## PROTOKOLL ÜBER DIE 46. ÖFFENTLICHE SITZUNG DES BAU-, PLANUNGS- UND UMWELTAUSSCHUSSES DER STADT GARCHING B. MÜNCHEN AM 03.05.2018

- 1 Bebauungsplan Nr. 171 Kommunikationszone, Würdigung der im Rahmen der Beteiligung nach §§ 3 Abs. 1, 4 Abs. 1 BauGB vorgebrachten Stellungnahmen.
- 2 Bebauungsplan Nr. 174 "Business Campus, Neuaufstellung"; Würdigung der im Verfahren nach §§ 3 Abs. 1, 4 Abs. 1 BauGB vorgebrachten Stellungnahmen.

**TOP 1      Bebauungsplan Nr. 171 Kommunikationszone, Würdigung der im Rahmen der Beteiligung nach §§ 3 Abs. 1, 4 Abs. 1 BauGB vorgebrachten Stellungnahmen.**

## **TOP 2      Bebauungsplan Nr. 174 "Business Campus, Neuaufstellung"; Würdigung der im Verfahren nach §§ 3 Abs. 1, 4 Abs. 1 BauGB vorgebrachten Stellungnahmen.**

Bild 13:

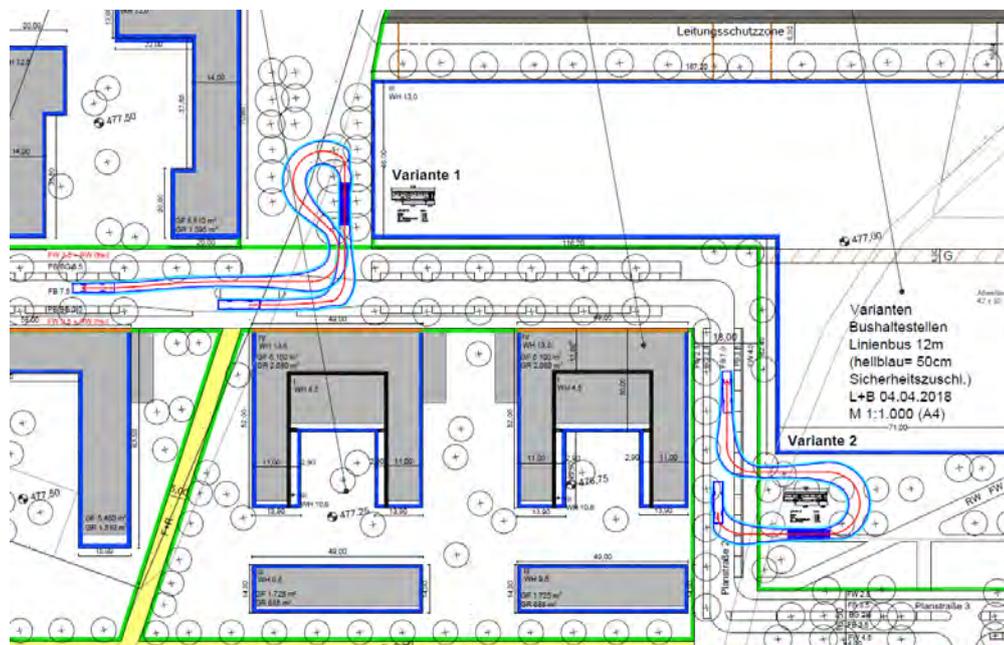
In der Gemeinbedarfsfläche ist im Bereich der St2350 weitestgehend die Möglichkeit einer Zufahrt durch Planzeichen ausgeschlossen worden. Lediglich im nördlichen Bereich war eine weitere Ein- bzw. Ausfahrt vorstellbar (Bild 13). Das Planzeichen wird entlang der St2350 bis zur nördlichen Grenze des Geltungsbereichs ergänzt.

Weiter wird vorgeschlagen, den Bereich ohne Ein- und Ausfahrt auch nach Süden in Richtung Untere Straßäcker, bis zur Gemeinbedarfsfläche 1, einzutragen, um eine Erschließung von WA1 von dort aus zu unterbinden.

Die Sichtdreiecke werden in die Planung aufgenommen. Die Verkehrsgläusche sind in der schalltechnischen Untersuchung des Büros Steger & Partner, Ziff. 3, bereits berücksichtigt. Die Kosten zur Errichtung des Kreisverkehrs werden im Rahmen der Erschließungskosten auf die Planbegünstigten umgelegt. Eine Vereinbarung mit dem Staatlichen Bauamt Freising zu den baulichen Maßnahmen an der St2350 wird erfolgen, wenn eine erste Vorplanung zum Kreisverkehr vorliegt.

Bild 17:

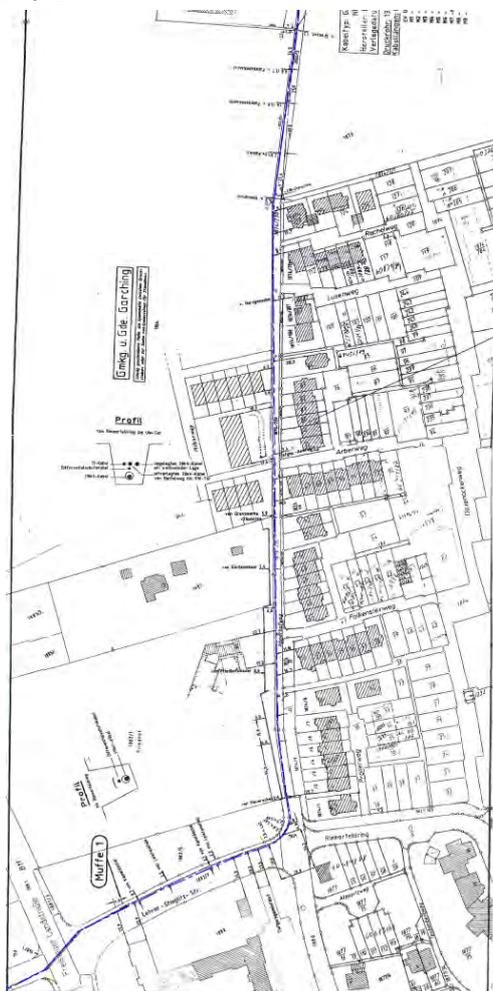
Die Trasse des 110 kV-Kabels Garching - Hochbrück verläuft vom bestehenden USW nach Süden im Römerhofweg. Auch hier gibt es Gespräche mit dem Bayernwerk zur Umverlegung bzw. Verlängerung bei Rückbau des alten USW. Es soll sichergestellt werden, dass die künftige Planung durch die Umverlegung nicht beeinträchtigt wird. Die Umverlegung der Kabel wird im Vorfeld der Umsetzung der Planung erfolgen, auch künftig wird die Leitung im Römerhofweg liegen. Die Planung der Kommunikationszone ist den Bayernwerken bekannt. Die Trasse wird nachrichtlich in die Planzeichnung aufgenommen.

**Die Trasse der Erdverkabelung wird in der Planzeichnung dargestellt und mit „Schutzzone 110 kV-Kabel“ bezeichnet.**

Bild 18, Übersicht:

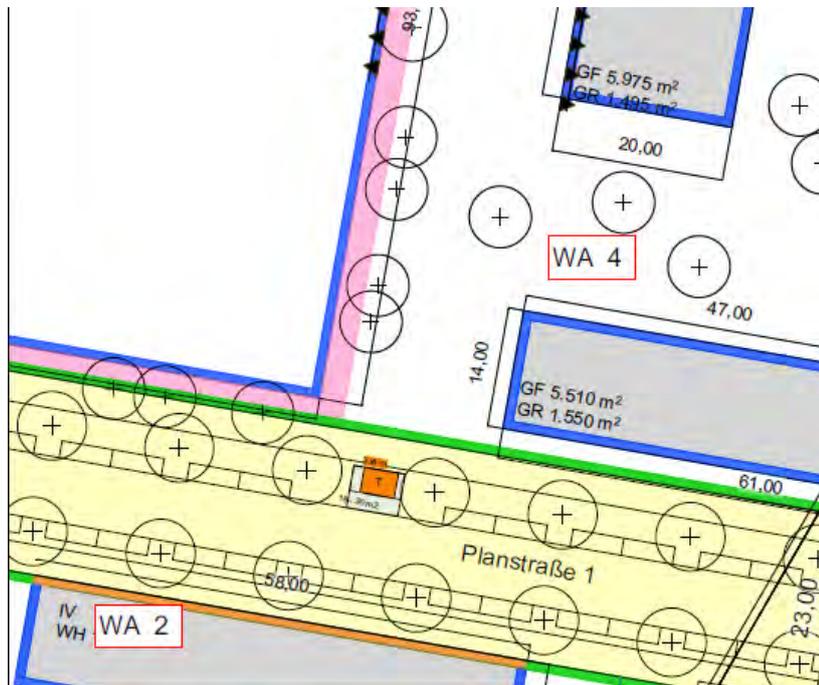
Nach Rücksprache mit dem Bayernwerk werden für Trafostationen Grundstücke von 18 - 30 m<sup>2</sup> benötigt, es handelt sich um nicht begehbare Stationen mit einer Größe von ca. 3 x 4 m, Höhe ca. 1,70 m. Die Flächen müssen im öffentlichen Bereich liegen, eine Anordnung in Privatgrundstücken ist aufgrund der benötigten rechtlichen Sicherung nicht möglich. Nach planerischer Prüfung und Abstimmung können folgende Standorte im Bereich der Quartiere WA4, 11, 16 und 24 vorgeschlagen werden:

Bild 18-1, WA4:

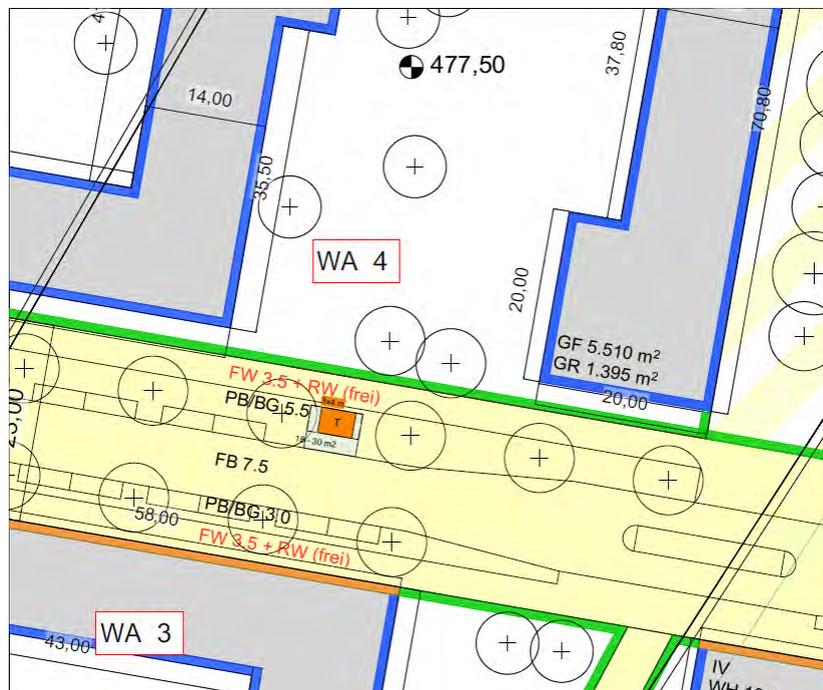
Integration in die Straßenverkehrsfläche, Anfahrbarkeit über Planstraße 1, teilweise Versiegelung des Baumgrabens, Entfall von 2 Stellplätzen

Von beiden Alternativen wird von der Verwaltung die zuerst gezeigte Variante (= Bild 16-1) bevorzugt, da diese von der Querung des Römerhofwegs abrückt. Vom Bayernwerk würde Alt. 2 präferiert, wobei auch die andere denkbar wäre.

Bild 18-3, WA11:

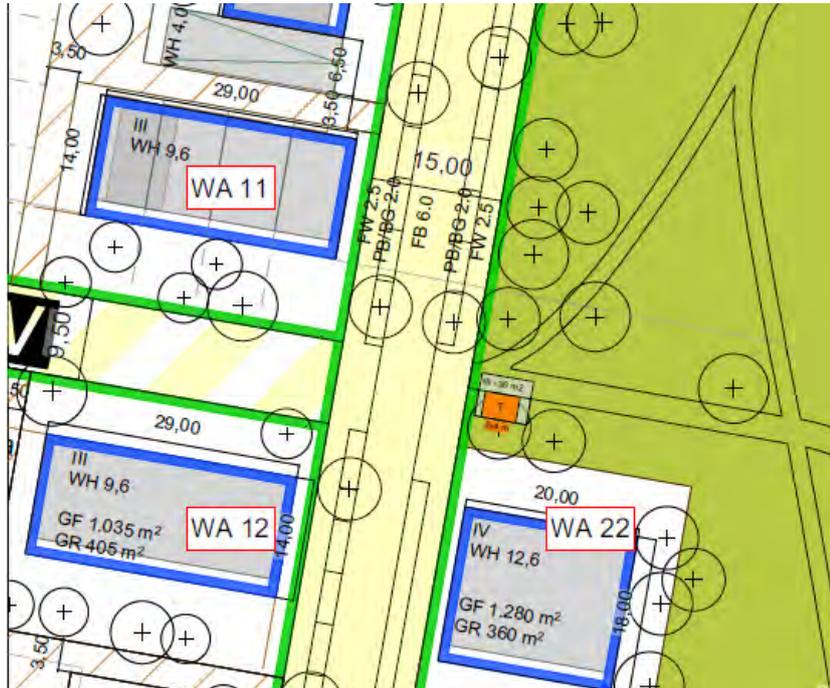
Integration in den zentralen Grünzug, angrenzend an Verkehrsfläche und Weg. Position unter Berücksichtigung der Flucht der Bauräume von WA22 zur Straße.

Bild 18-4, WA16:

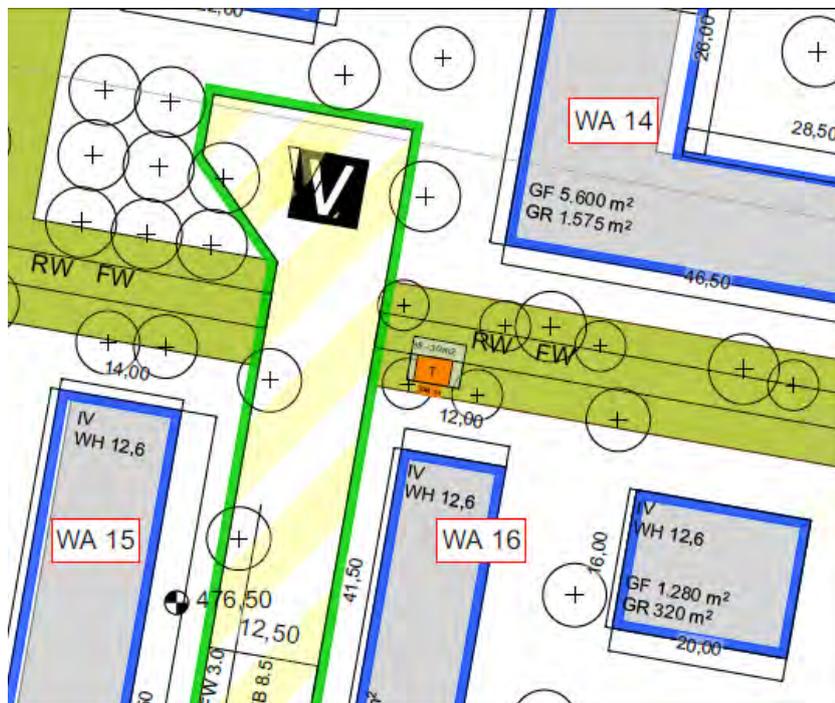
Integration in die öffentliche Grünfläche angrenzend an Straßenverkehrsfläche und Weg. Positionierung unter Berücksichtigung der Flucht der Bauräume von WA16 zur Straße.

Bild 20-2:

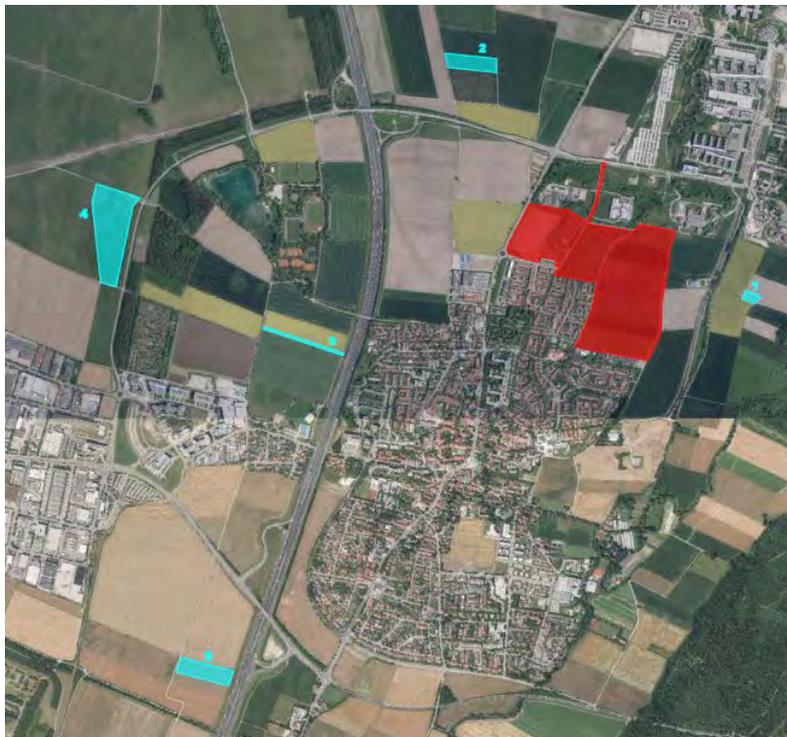
Der Verwaltung ist bewusst, dass die Fl.Nrn. 188 und 1190 vom Gremium nicht präferiert werden, dennoch können diese bei der Flächensuche nicht völlig außer Acht gelassen werden. Zudem handelt es sich um temporäre PiK-Maßnahmen, und nicht um den dauerhaften Entzug landwirtschaftlicher Flächen.

Bild 26-3, WA12:

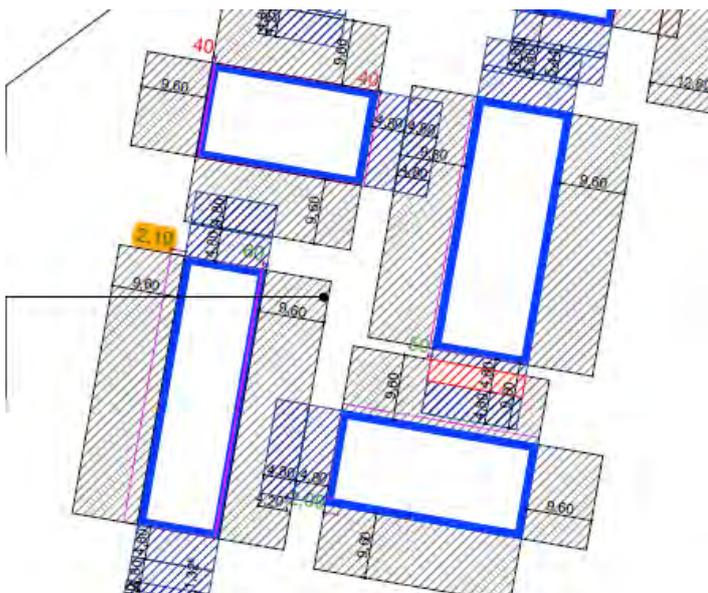
Insgesamt wird Variante 2 befürwortet, da die Quartiere nochmals hinsichtlich des Schranerwegs optimiert wurden. Es sollte aber auf die mögliche Verschiebung der am Park liegenden Quartiere WA17, 22 verzichtet werden, um die städtebauliche Wirkung der zentralen Grünfläche als wahrnehmbaren, qualitätvollen öffentlichen Freiraum zu stützen.

Bild 30:

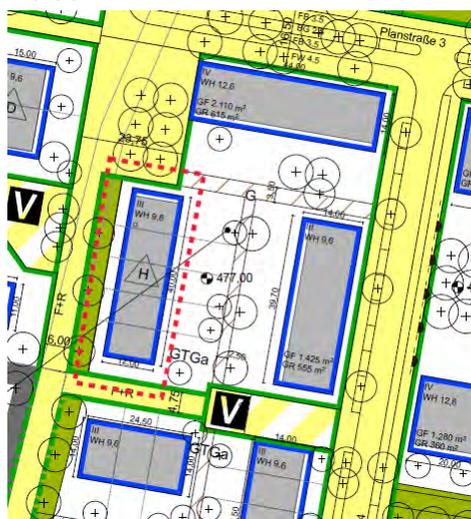
Der süd-westliche Bauraum im WA10 wurde durch Planer, Verwaltung nochmals geprüft und angepasst. Es wird vorgeschlagen eine Hausgruppe mit einer GR von 95 m<sup>2</sup> und einer GF von 225 m<sup>2</sup> je Gebäude festzusetzen und eine hinweisliche Aufteilung der Baukörper vorzuschlagen und die zukünftige Grundstücksteilung festzusetzen. Die GR- und GF-Werte sind noch in die Planzeichnung einzutragen. Die Gesamt-GF für den süd-westlichen Bauraum beträgt 1.125 m<sup>2</sup>.

Bild 31, WA15 Bisheriger Planstand:

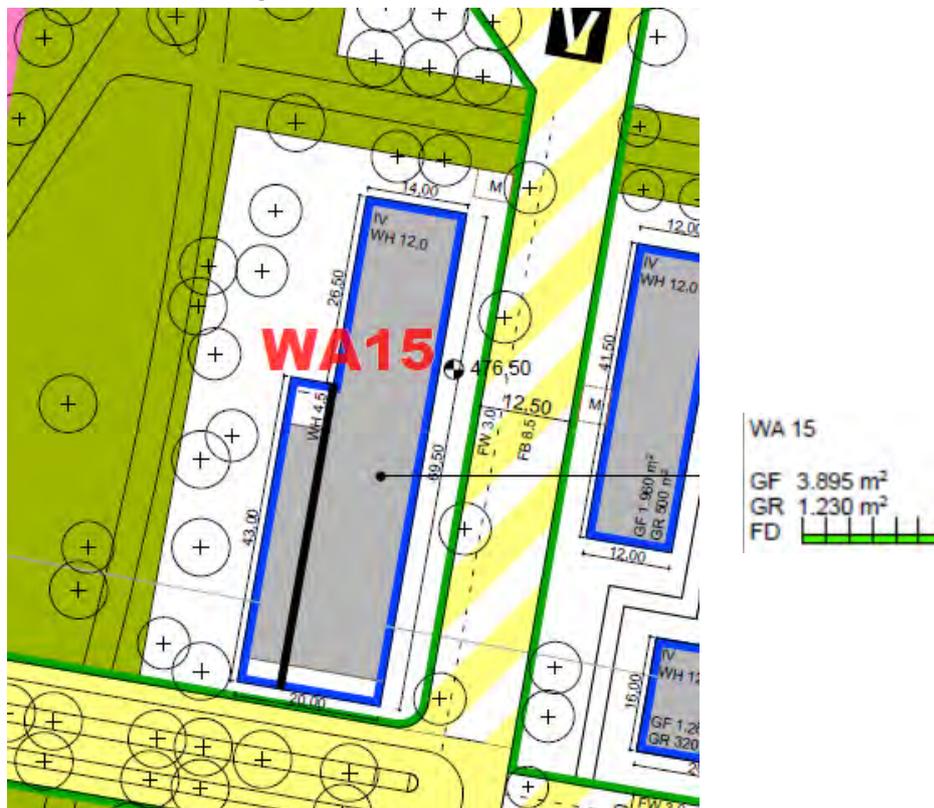
Für das WA15 wird von Seiten der Planer in Abstimmung mit der Verwaltung vorgeschlagen, auf die Schublade nach Westen zu verzichten und einen Bauraum mit IV VG und einer GF von 3.400 m<sup>2</sup> (bisher 2.595 m<sup>2</sup> = +805 m<sup>2</sup>) festzusetzen.

Für das WA14, westlicher Bauraum, ist bislang eine GF von 5.780 m<sup>2</sup> festgesetzt. Da durch die Verschiebung der KiTa keine GF-Mehrung erfolgen soll, muss das im WA15 hinzugefügte Baurecht im WA14 ausgeglichen werden.
